武安市宏华仓储服务有限公司项目

水土保持方案报告表

《武安市宏华仓储服务有限公司项目 水土保持方案报告表》专家函审意见

项目地理位置图

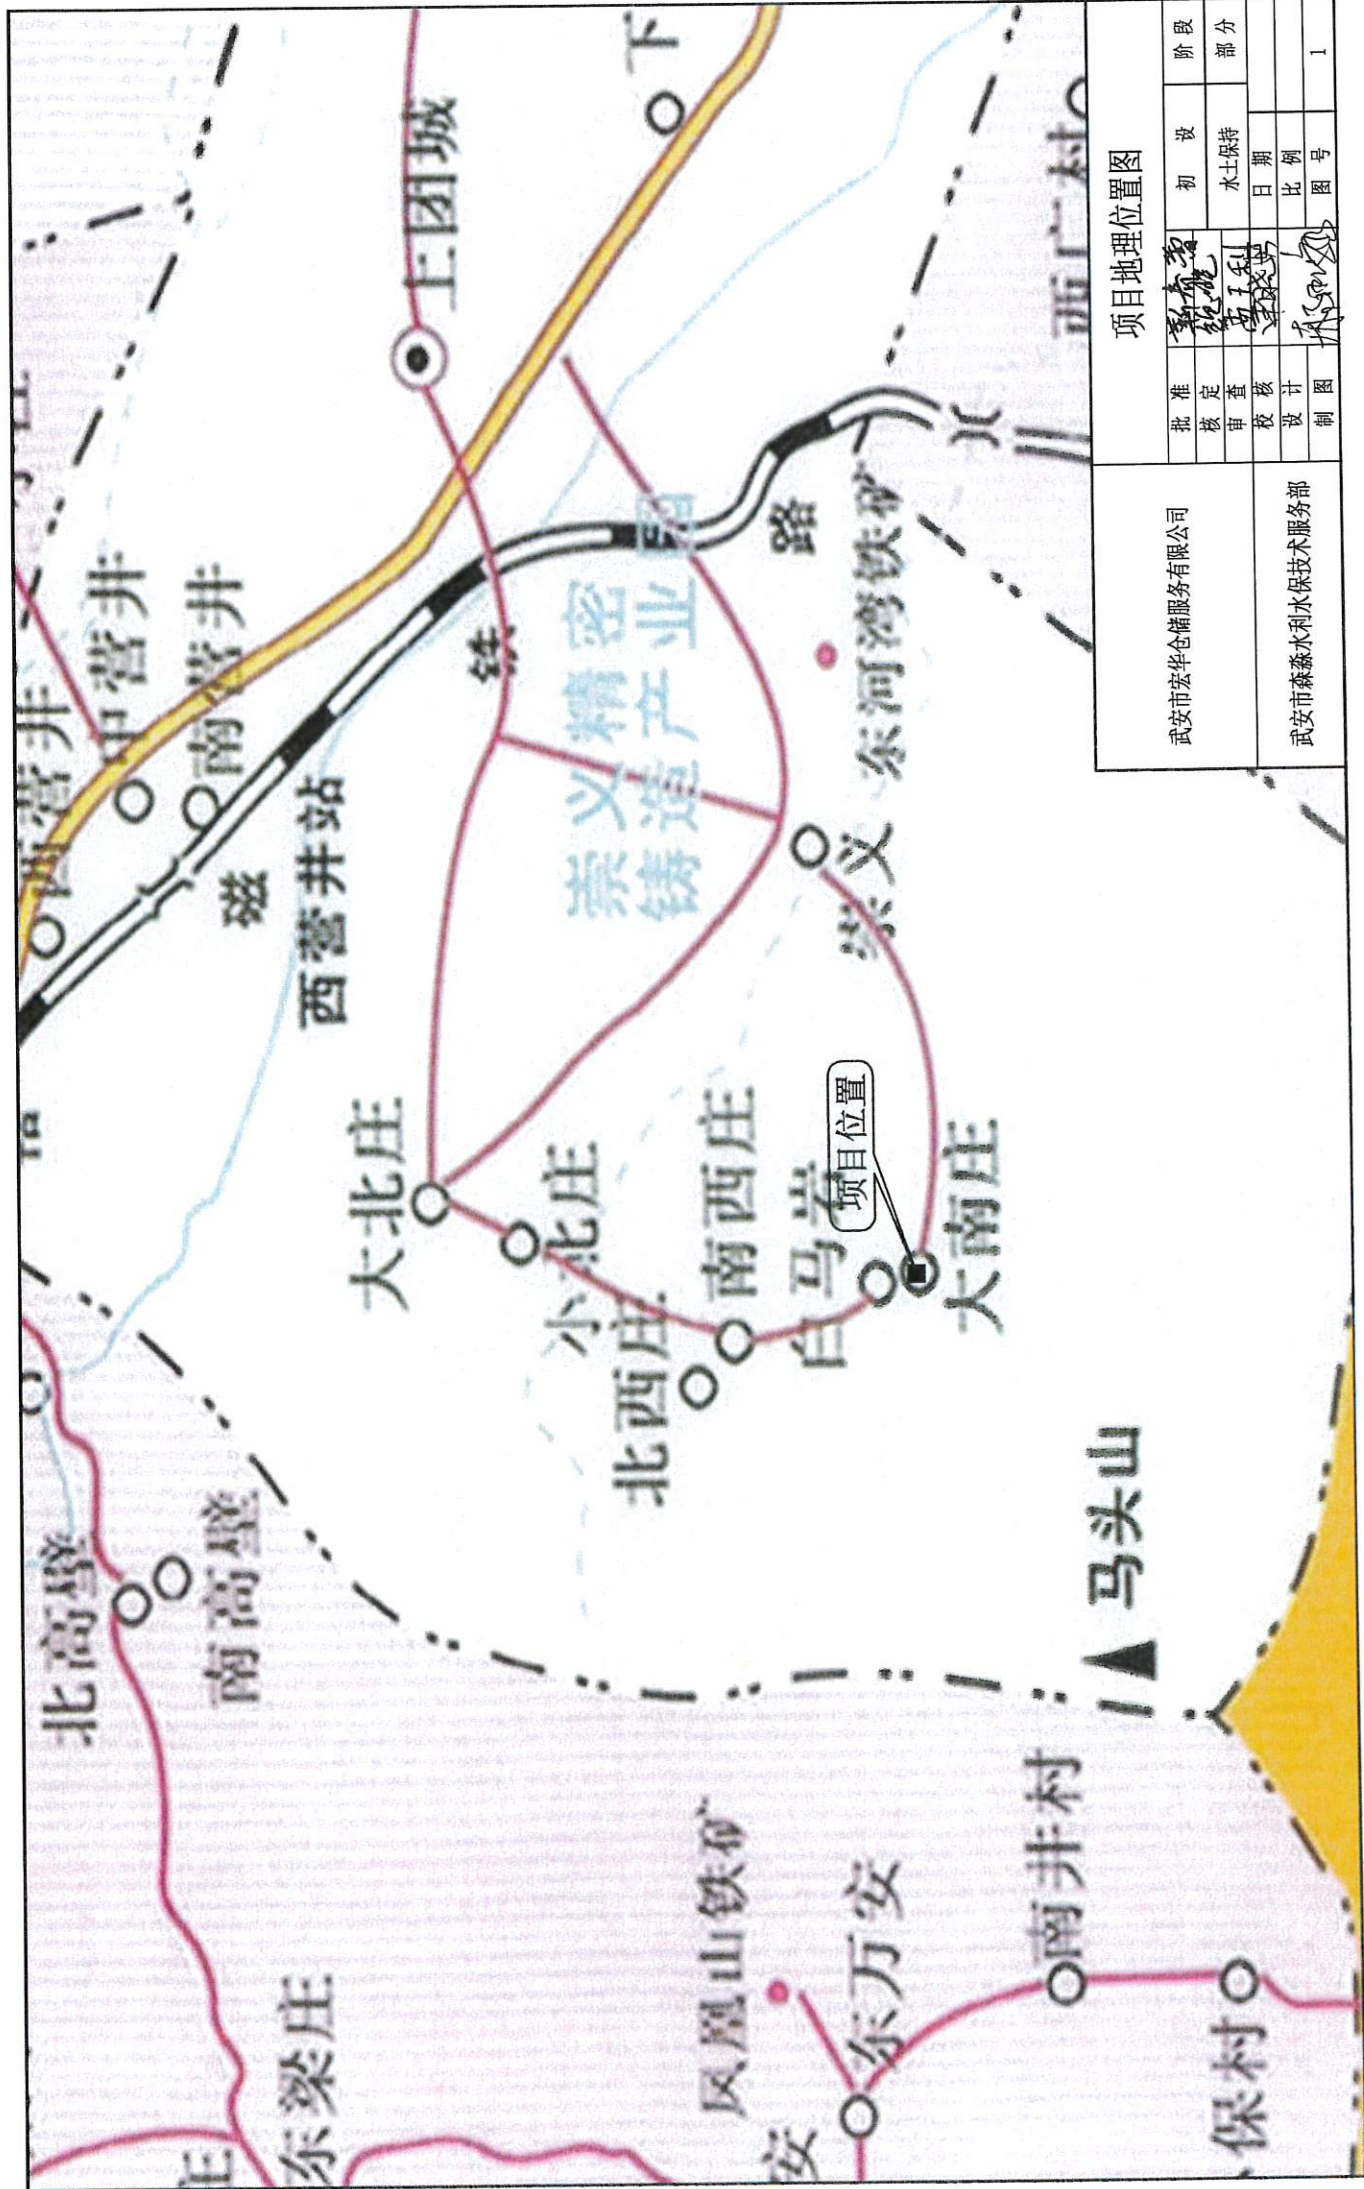
补充项目区地理位置图和项目区总体布置图。
